**COMUNE DI BERGEGGI**

OGGETTO: Comunicazione del Ministero dell'Ambiente e della Sicurezza Energetica – Dipartimento Energia ex Direzione generale infrastrutture e Sicurezza – prot. n. 6374 del 12.01.2024 acquisita al Protocollo di questo Comune in data 15.10.2024 con n. 431.

Indizione Conferenza di Servizi da effettuarsi in forma semplificata ed in modalità asincrona ai sensi dell'art. 14 bis, legge n. 241/1990 e s. m. e i. relativa al progetto di "Costruzione ed esercizio di un nuovo impianto di deposito di GNL e/o Bio GNL della capacità iniziale di mc 19.800 nel Comune di Bergeggi, in area portuale di Vado Ligure". su istanza della Società GNL MED S.r.l.

**Comunicazioni in merito al procedimento di conferenza dei Servizi, richiesta di informazioni ed integrazioni documentali.**

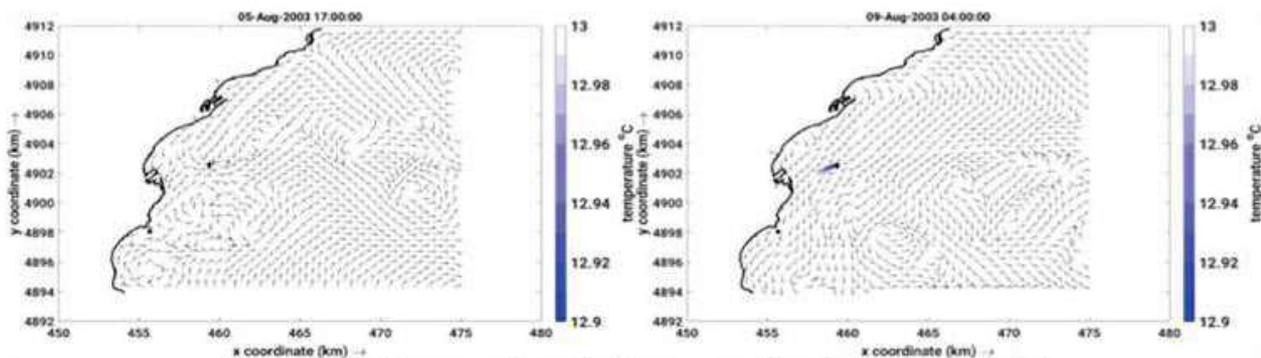
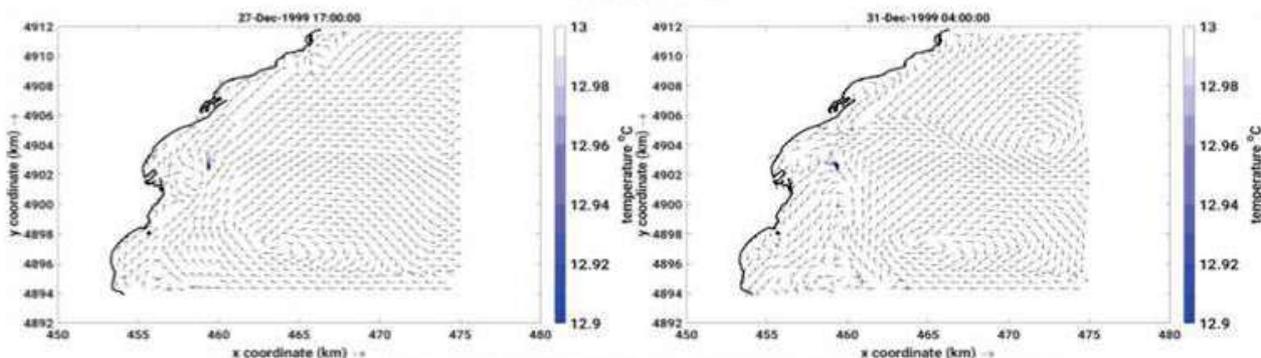
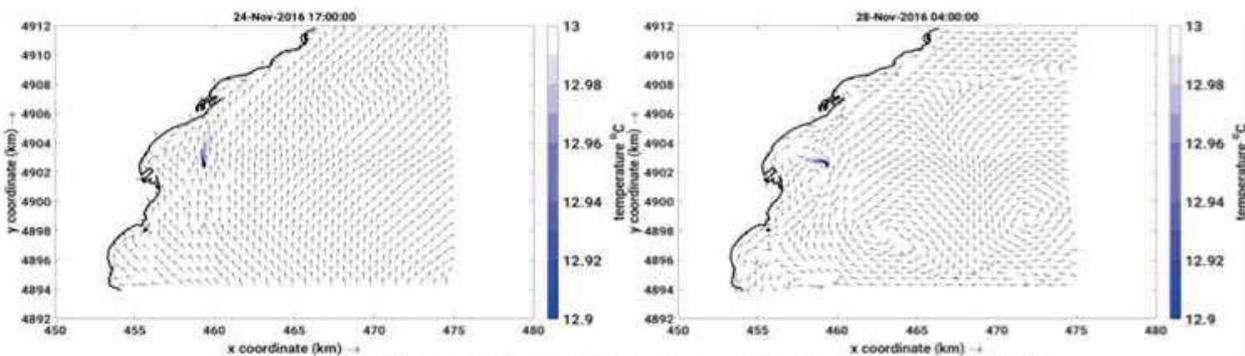
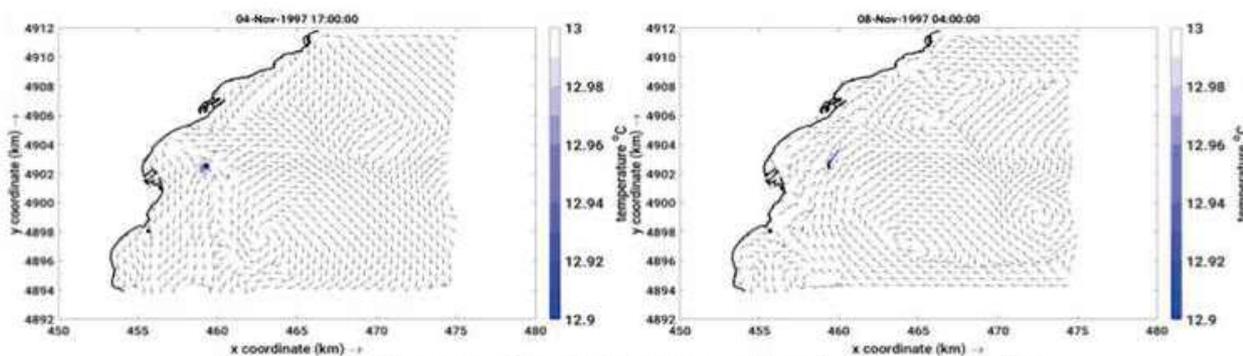
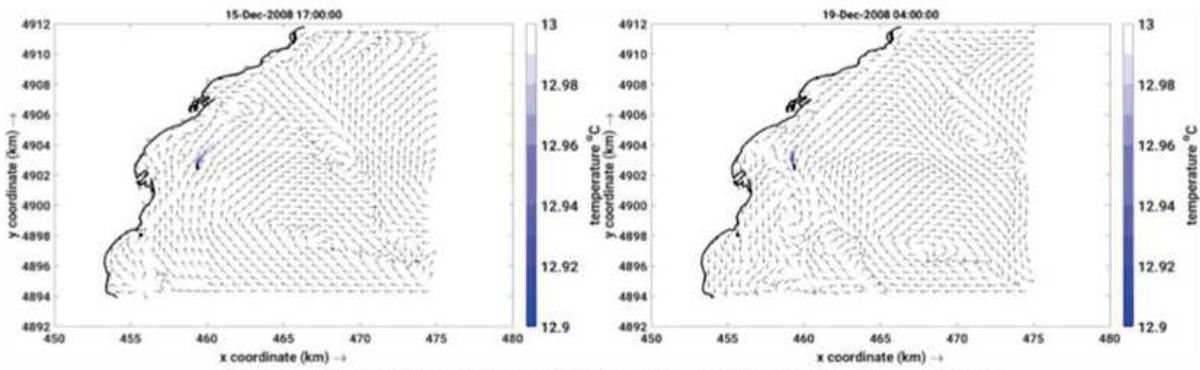
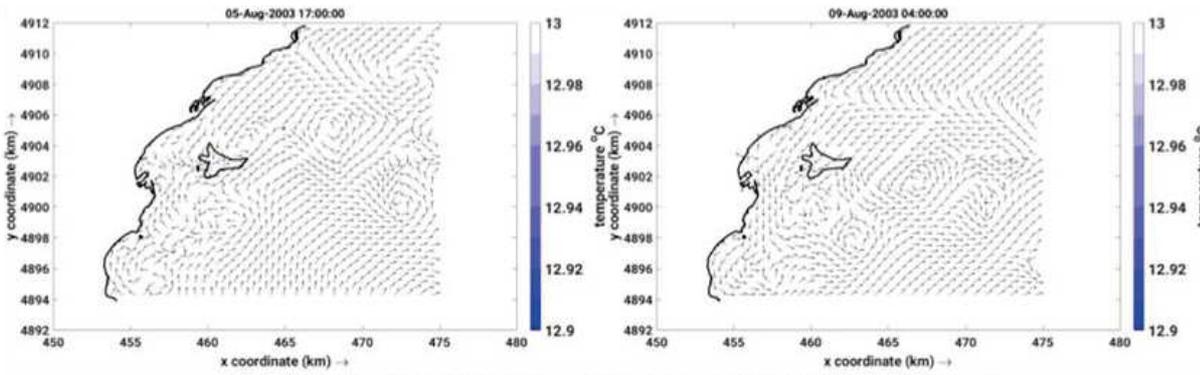
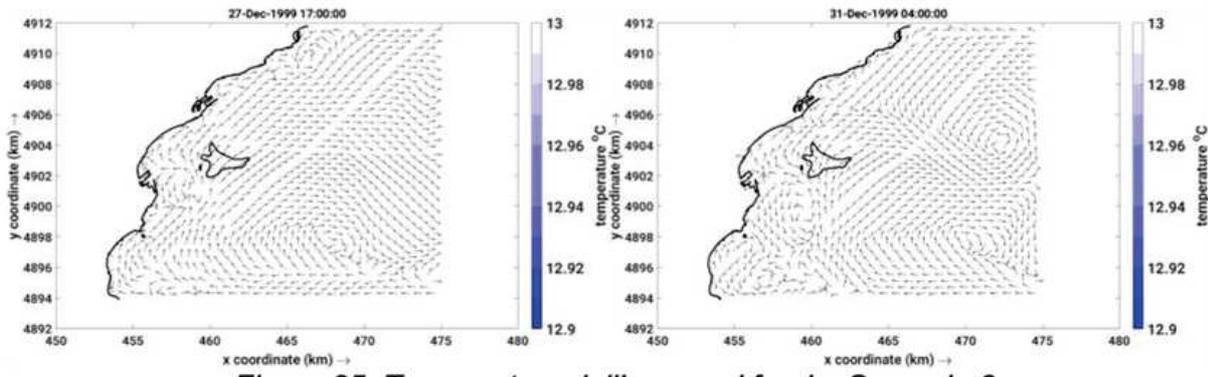
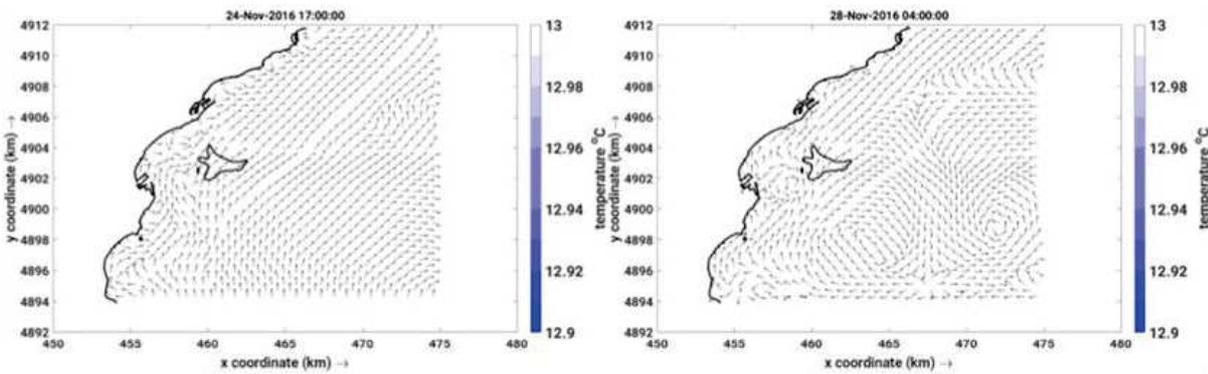
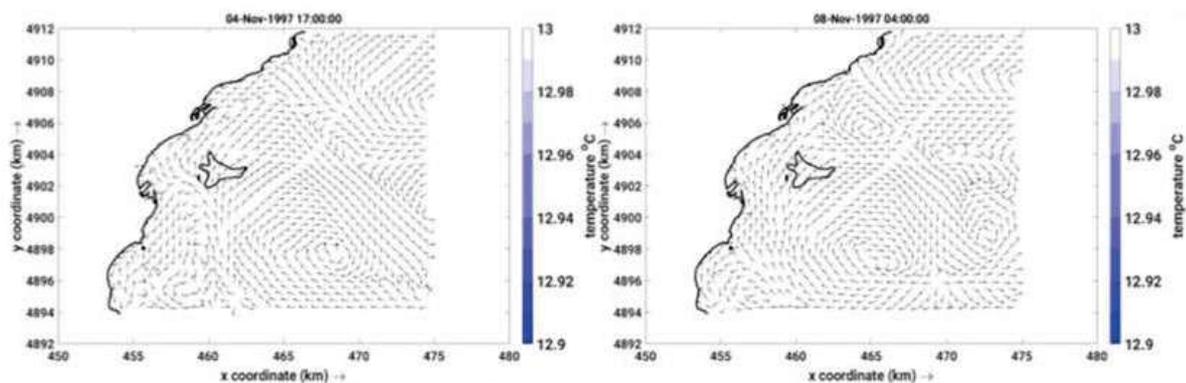
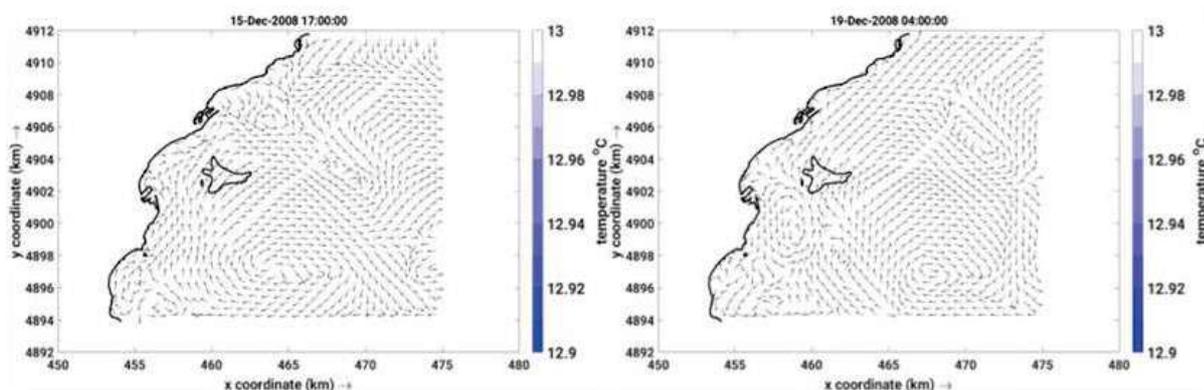
A tal riguardo il SIA prende in considerazione il solo regime invernale durante il quale - per quanto descritto nel ciclo di processo - si porterebbe la temperatura della massa d'acqua scaricata fino a 6°C (temperatura per le acque mediterranee al di sotto di qualunque dato di letteratura) ma dalle modellizzazioni dello strato superficiale riportate nella figura seguente i valori di variazione della temperatura attribuiti alla plume modellizzata mostrano un  $\Delta T$  di soli 0,1°C sia negli scenari di dispersione relativi alla superficie che a quelli relativi alle acque di fondo.

Lo studio modellistico della dispersione chimico-termica allegato al SIA riporta infatti che "prevale la convezione dovuta alle correnti marine", relativa quindi ai moti verticali delle masse d'acqua, ma sostiene poi che "di fatto, nonostante l'acqua più fredda tenda a scendere a causa della maggior densità", la circolazione marina dell'area "disperde lo scarico della FSRU prima che possano innescarsi i fenomeni di rimescolamento lungo la colonna d'acqua".

A questo proposito, si sottolinea ancora come nelle rappresentazioni grafiche della dispersione termica (si vedano figure precedenti) il  $\Delta T$  evidenziato (valori in ordinata) sia di soli 0,1°C - sia negli scenari di dispersione relativi alla superficie che a quelli relativi alle acque di fondo - quando, allo scarico, la temperatura della massa d'acqua trattata e rilasciata con una portata di 5 m<sup>3</sup>/s abbia un  $\Delta T$  che può arrivare a 7°C: per tale motivo si ritiene che debbano essere opportunamente chiariti e dettagliati i meccanismi di tale dispersione nei pressi della FSRU e nell'area circostante.

*Figura 12. Concentrazione di cloro nello strato superficiale. Scenario 2. Le frecce nere indicano la direzione delle correnti indotte (lo stesso nelle figure da Figura 13 a Figura 31).*

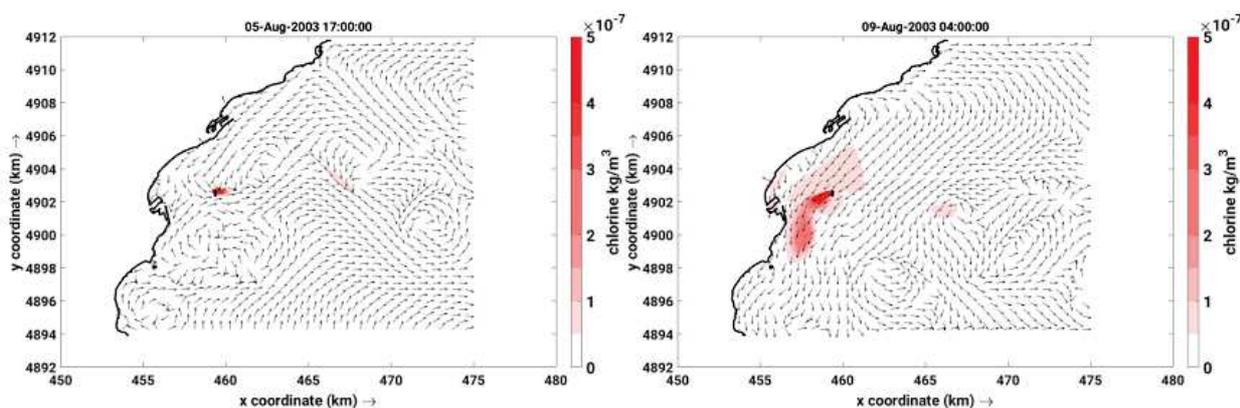
Analoghe considerazioni sono da fare a proposito della diluizione e della dispersione del cloro attivo in soluzione con concentrazioni di 2x10<sup>-4</sup>Kg/m<sup>3</sup> (o 0,2 mg/l) allo scarico. Riportando a titolo di esempio un profilo descrittivo della dispersione del cloro in condizioni di bonaccia (scenario 2), appare come già al momento di avvio della simulazione la specie chimica considerata venga Istantaneamente diluita a concentrazioni di 3 ordini di grandezza inferiori (10<sup>-7</sup> kg/m<sup>3</sup>, asse delle ordinate) senza appunto che il vento o il moto ondoso contribuiscano al fenomeno.

A fronte di questo scenario di incertezza in merito all'effettiva rappresentatività dei risultati del modello, si ritiene pertanto doveroso richiedere una validazione scientifica del modello da parte di un Ente terzo in termini di diluizione, di dispersione e di durata nel tempo di un processo ininterrotto di rilascio che, cumulativamente, libera nell'ambiente marino 31,5 tonn/anno di cloro attivo libero per un periodo ventennale di esercizio.

Figura 24 Avvistamenti di tutte le specie nell'area adiacente all'isola di Bergoggi.

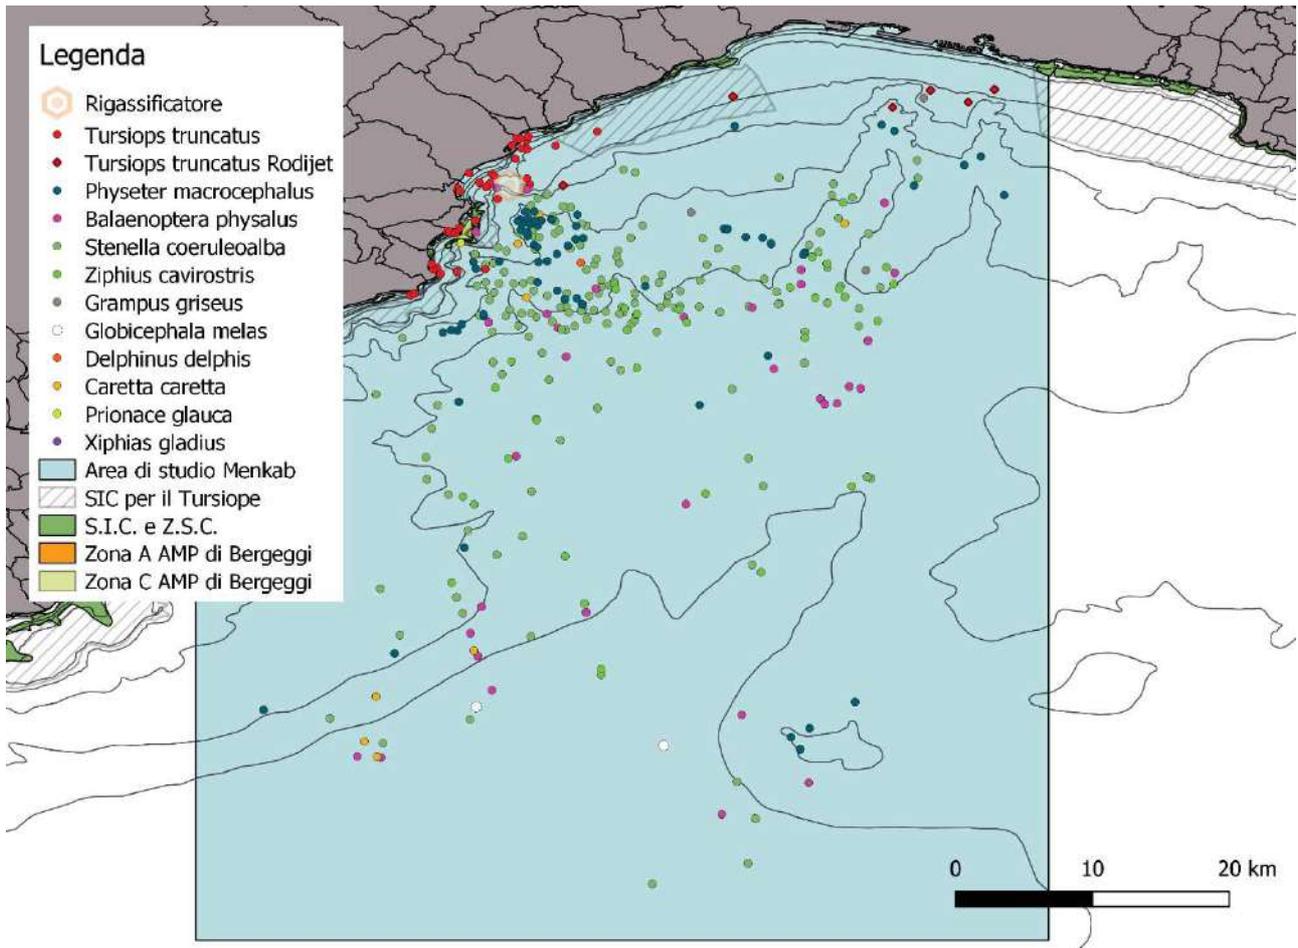
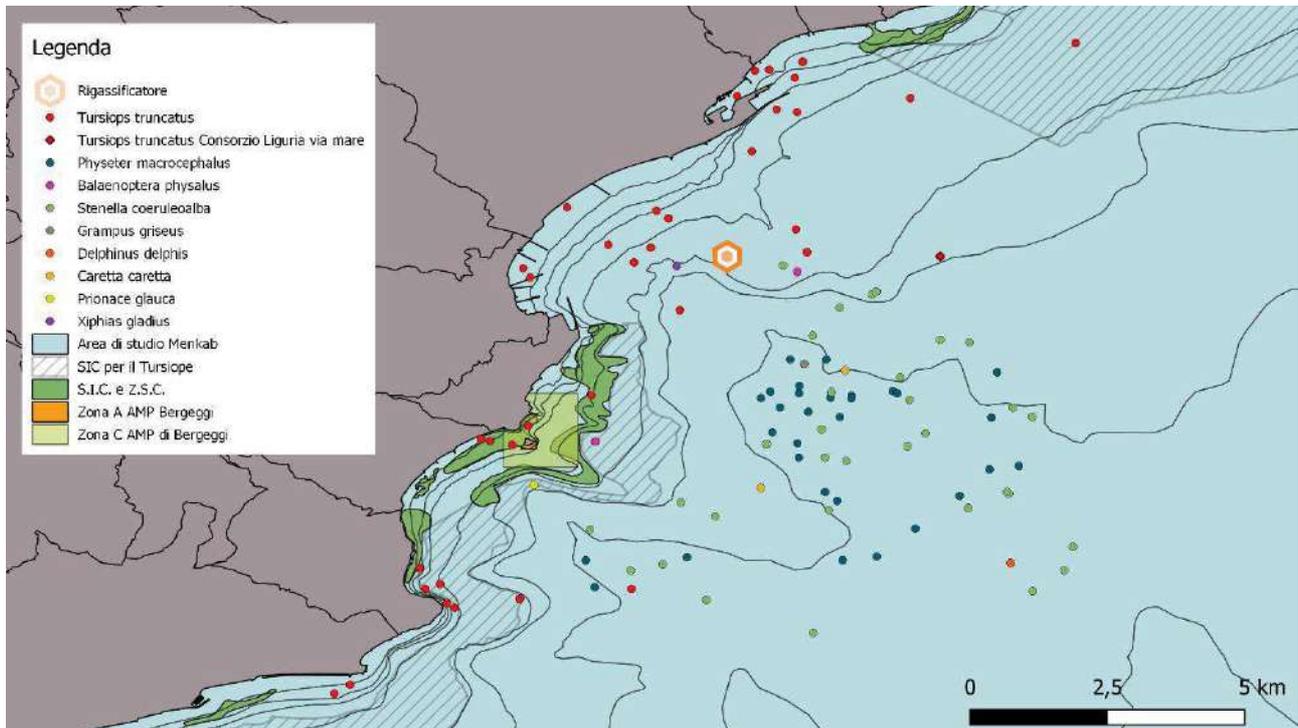
**Alla luce dell'evidente interferenza del posizionamento previsto della FSRU con i numerosi avvistamenti di cetacei, come mostrato nelle figure soprastanti, si segnala come all'interno del SIA sia stata completamente trascurata la trattazione dei potenziali impatti dell'opera in questione con le rotte migratorie dei mammiferi marini.**
